Esame Documentazione

EGES CALCESTRUZZI BALBINOT ANTONIO S.R.L. – Realizzazione di una piazzola per deposito temporaneo fresato di asfalto ubicato in via Roggia, n. 12 a Vidor (TV)

Procedura di Verifica dell'assoggettabilità alla VIA ai sensi dell'art. 19 del D.Lgs. n. 152/2006.

Documenti esaminati		
<i>Titolo</i>	<i>Redatto da</i>	<i>Data del documento</i>
VALUTAZIONE PREVISIONALE DI IMPATTO ACUSTICO	Dott. Roberto Fier	04/07/2024

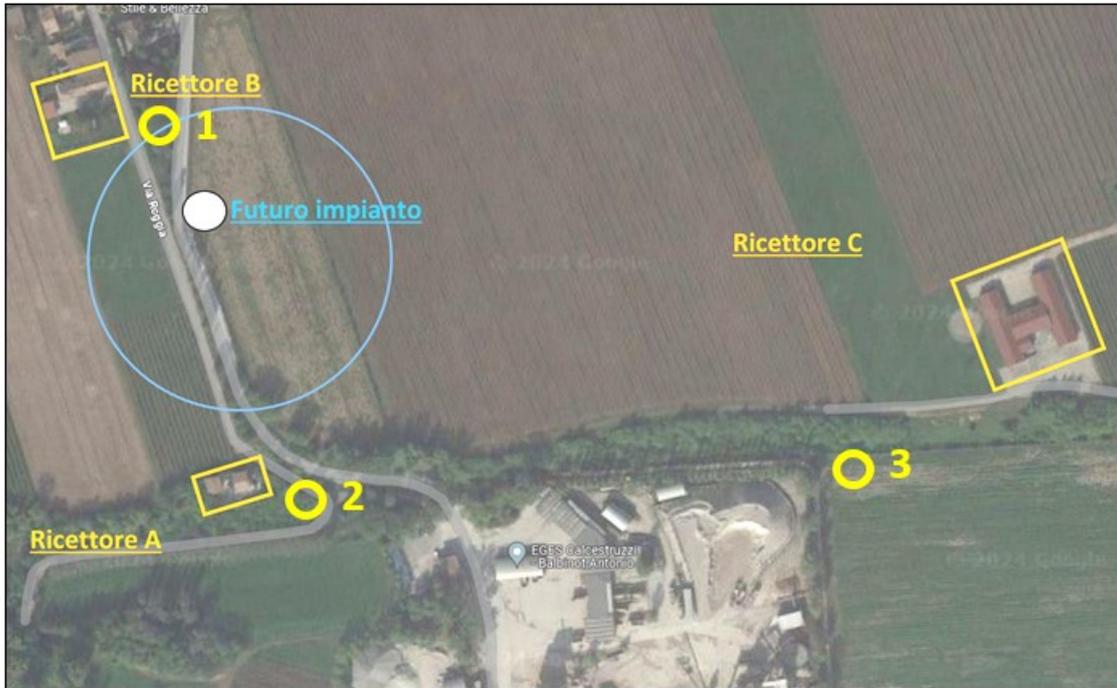
Tenuto conto delle suddette considerazioni, si chiede al proponente di provvedere all'esecuzione

di nuovi rilievi strumentali della rumorosità ambientale (con impianti esistenti in funzione) e residua (con impianti esistenti disattivati), in corrispondenza alle posizioni indicate nella seguente immagine:

Si chiede che i tempi di misura dei nuovi rilevamenti siano di almeno 30 min, sufficientemente prolungati in modo da render conto del contributo di tutte le sorgenti sonore impattanti nello specifico contesto.

Nelle posizioni di rilievo, i livelli della rumorosità ambientale misurati dovranno essere rappresentativi della situazione di massimo impatto esistente nell'area circostante.

L'esito dei nuovi rilievi andrà riportato all'interno della seguente tabella:
